ООО «ЧТЗ – УРАЛТРАК»

БЮЛЛЕТЕНЬ № 13
ОСНОВНЫХ КОНСТРУКТИВНЫХ ИЗМЕНЕНИЙ
ТРАКТОРОВ

ЧЕЛЯБИНСК 2007

Рис. 1

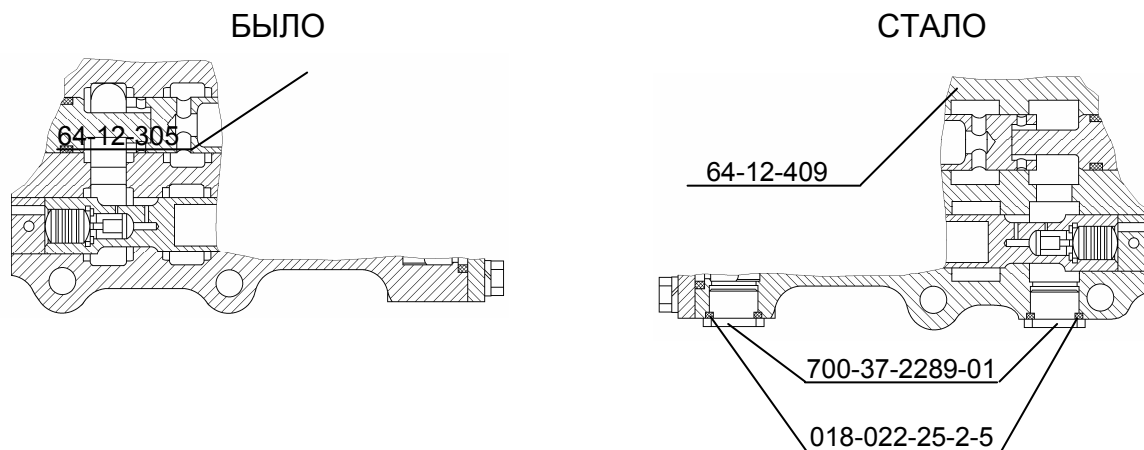
1.1. На тракторах с гидромеханической трансмиссией взамен корпуса 64-12-305 блока клапанов установлен корпус 64-12-409, с полностью механически обработанными каналами (рис. 1).

В новый корпус устанавливаются две пробки 700-37-2289-01 с кольцами 018-022-25-2-5.

Корпусы 64-12-409 в сборе с пробками и 64-12-305 взаимозаменяемы.

Рис. 2

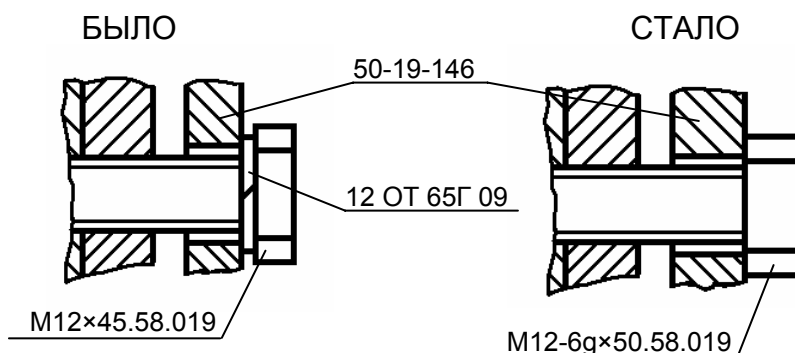
1.2. Для повышения прочности увеличена на 5,5 мм толщина крышки 50-19-146 корпуса подшипника ведущего фланца бортового редуктора (рис. 2).

При этом болты М12×45.58.019 (6 шт.) замены болтами М12-6g×50.58.019 большей длины, шайбы 12 ОТ 65Г 09 (6 шт.) аннулированы.

Обозначение крышки сохранено.

Рис. 3

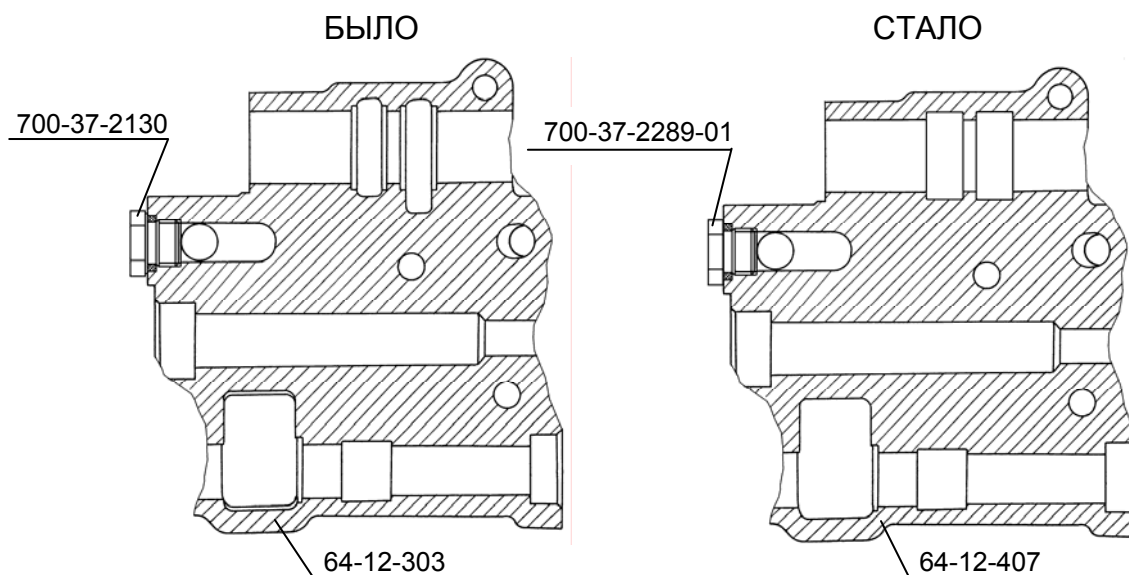
1.3. На тракторах с гидромеханической трансмиссией взамен корпуса 64-12-303 маслораспределительной плиты коробки передач установлен корпус 64-12-407, с полностью механически обработанными каналами (рис. 3).

В связи с установкой нового корпуса, а также с целью унификации с пробками, применяемыми в узлах трансмиссии трактора, взамен пробок 700-37-2130 установлены пробки 700-37-2289-01.

Корпусы 64-12-407 и 64-12-303 взаимозаменяемы.
Дата внедрения - август 2007 г.

Рис. 4

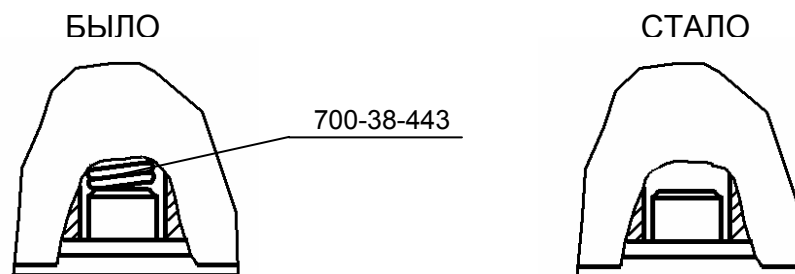
2.1. С целью снижения износа направляющих элементов рам тележек в установке натяжных колес исключены четыре пружины 700-38-443 (рис. 4)
Дата внедрения – I квартал 2007 г.

Рис. 5

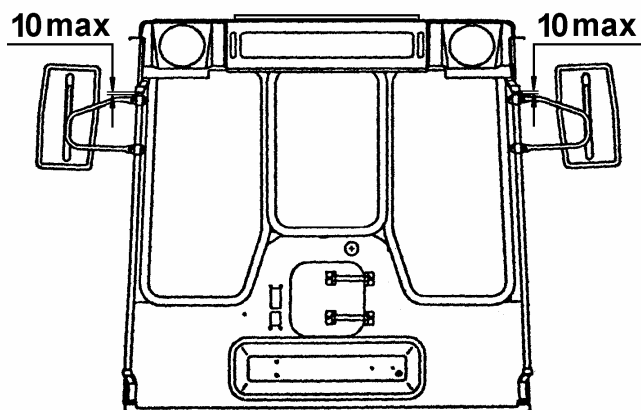
3.2. По требованию потребителя на кабине трактора могут быть установлены наружные зеркала заднего вида 39.82.01.020 (рис. 5).

Зеркала на кронштейнах крепятся на передних поручнях кабины зажимами, болтами, гайками и шайбами.

В запчасти зеркала поставляются в комплекте 64-59-241СП, содержащем в себе детали крепления.

Рис. 6

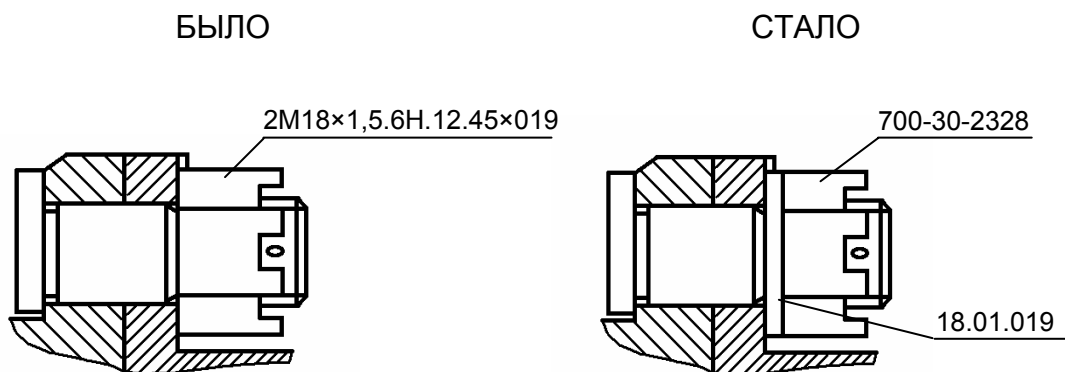
С целью повышения надежности соединения фрикционной и соединительной муфт и унификации гаек, взамен гаек 2М18×1,5.6Н.12.45×019 установлены 700-30-2328 (6 шт.). При этом введены шайбы 18.01.019 (Рис. 6).

Рис. 7

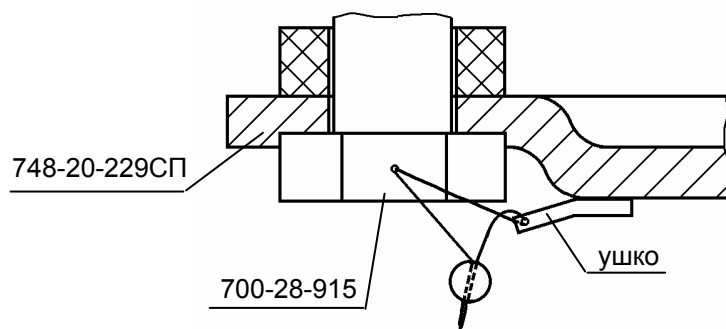
2.1. С целью защиты от вандализма введено пломбирование крышки 748-20-229СП люка в наклонном листе рамы трактора.

Пломба крепится с помощью проволоки и вновь введенного болта 700-28-915 с отверстием в головке к ушку для пломбирования, приваренному к крышке (рис. 7).

Рис. 8

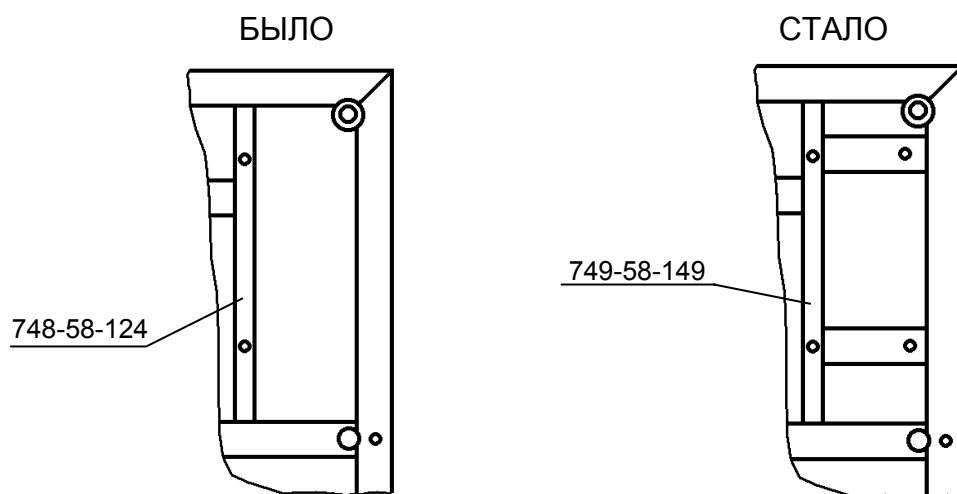
3.2. Для повышения прочности платформы кабины трактора ДЭТ-320 введены две дополнительные балки (рис. 8). Балка 749-58-124 замена более жесткой балкой 749-58-149.

Рис. 9

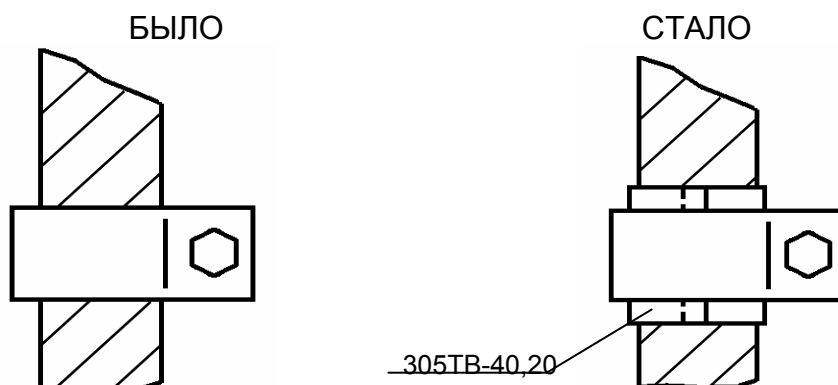
На тракторах ДЭТ-320 для обеспечения надежного крепления и защиты от повреждения проводов и жгутов, проходящих через хомуты, введены разрезные трубки 305ТВ-40,20 (или ТВ-40Т,20) с обмоткой их лентой ПВХ (рис. 9).

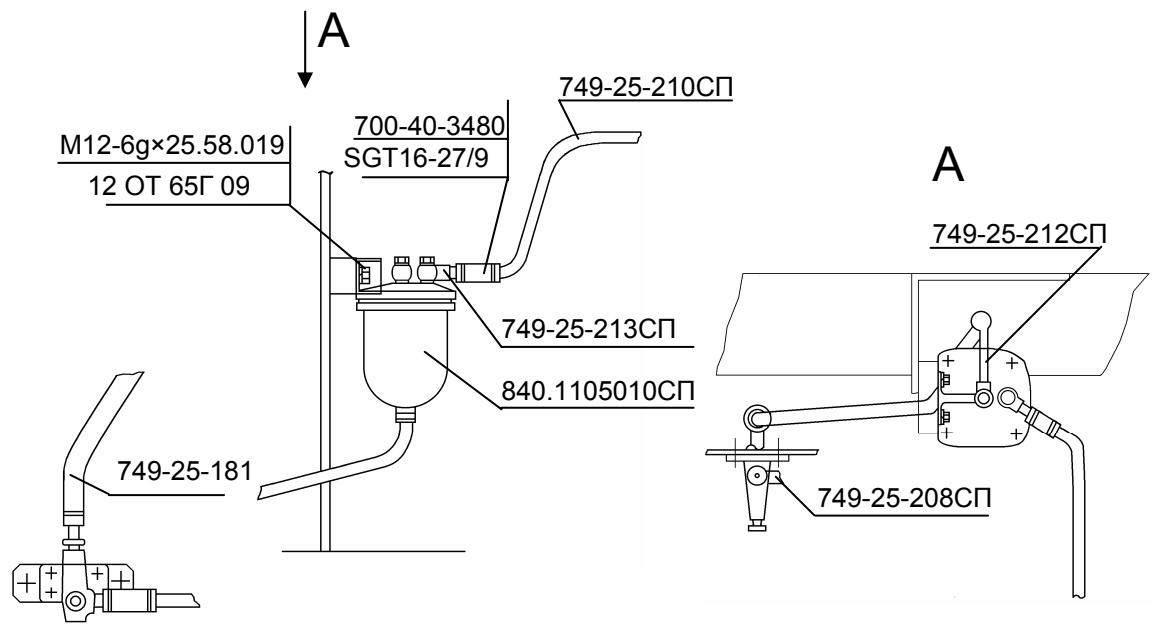
5.2. С целью повышения надежности на тракторах ДЭТ-320 взамен фильтра грубой очистки топлива 840.1105010СП установлен фильтр «SEPAR 2000».

Установка нового фильтра повлекла за собой следующие изменения сопрягаемых деталей и сборочных единиц в топливной системе (рис. 10):

- трубки 748-25-294 (2 шт.);
- кольца 22×30 МН 4152-62 (2 шт.);
- шайбы 8.02.3кп.019 (2 шт.);
- хомуты SGT 25-40/9 (6 шт.);
- рукав 700-40-3485;

- труба 749-25-210СП на 749-25-230СП;
- болты М12-6g×25.58.019 на М8-6g×25.88.35.019 (2 шт.);
- шайбы 12 ОТ 65Г 09 на 8Т 65Г 09 (2 шт.);
- труба 749-25-181 на рукав 700-40-3487;
- фланец 749-25-208СП на 749-25-229СП;

- рукава 700-40-3480 (3 шт.);
- SGT хомуты 16-27/9 (6 шт.);
- патрубков 749-25-213СП;
- труба 749-25-212СП.
